改善箇所説明図 ①

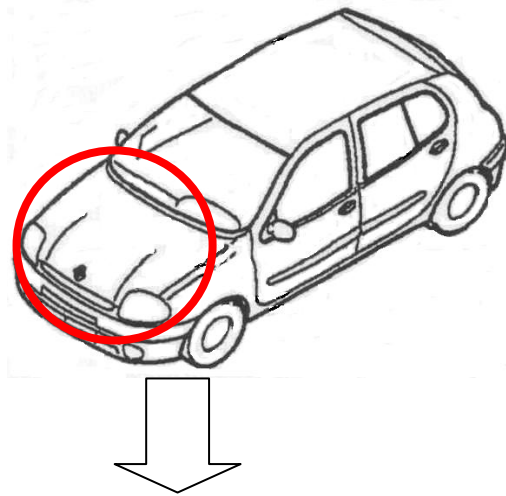
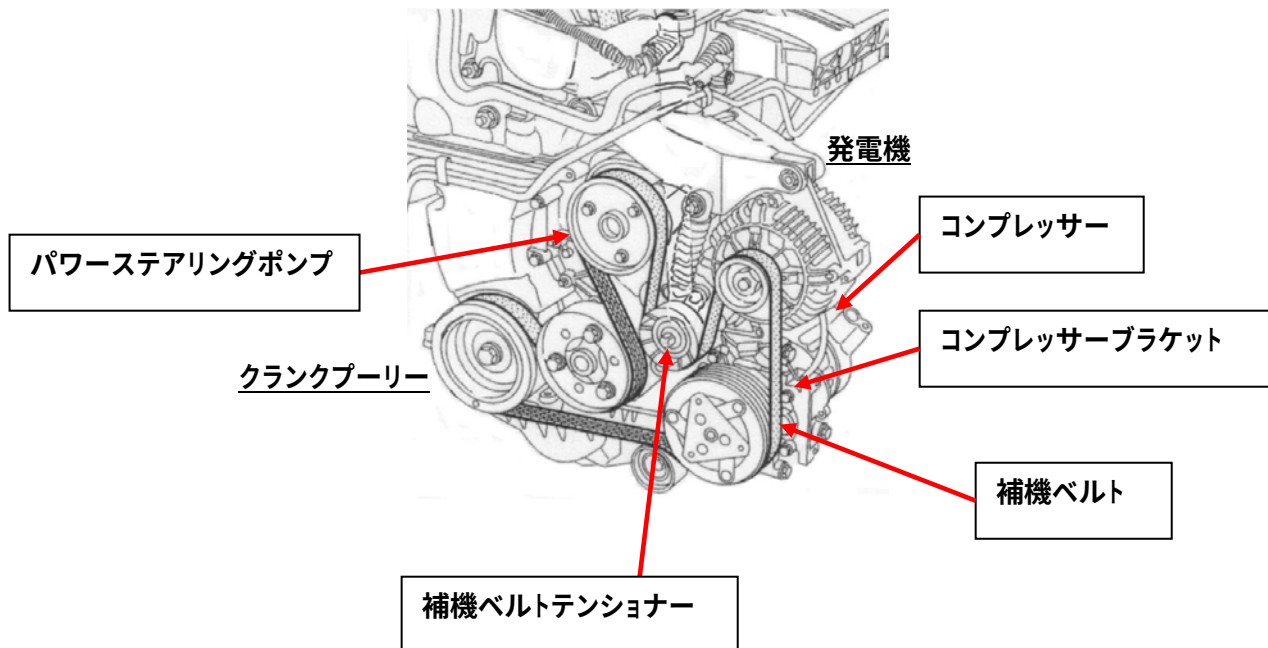
基準不適合発生箇所

コンプレッサー取り付けブラケットの加工精度が不適切なため、コンプレッサー、発電機、クランクプーリーにかかる補機ベルトの中心がずれて同一線上にならないものがある。そのため、そのまま使用を続けると補機ベルトがプーリーから外れて噛み込む事があり、最悪の場合、原動機が損傷するおそれがある。

改善の内容

全車両、コンプレッサーブラケットを良品に交換し、コンプレッサー、補機ベルトテンショナー、補機ベルトを新品に交換する。またパワーステアリングポンプを点検し必要がある場合新品に交換する。

識別: 指定ステッカーを原動機室内に貼る。
